改善箇所説明図

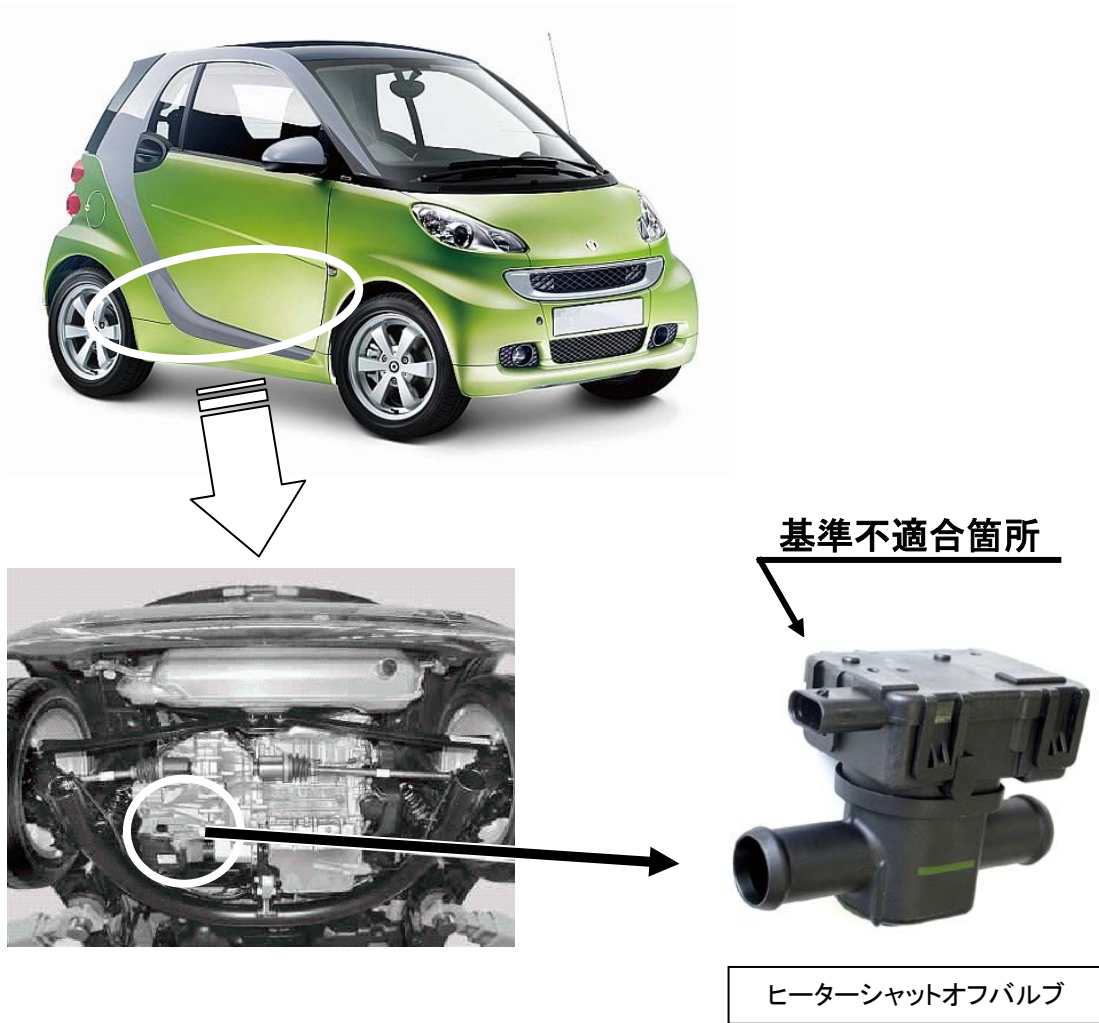
ヒーターへの冷却水の流入を制御しているヒーターシャットオフバルブにおいて、当該バルブ内部の設計が不適切なため、冷却水が内部で漏れるものがある。そのため、漏れた冷却水が気化して電子基板へ結露することでショートが発生して当該バルブが作動不良となり、最悪の場合、電子基板が過熱して火災に至るおそれがある。

全車両、ヒーターシャットオフバルブの機能を停止させる。
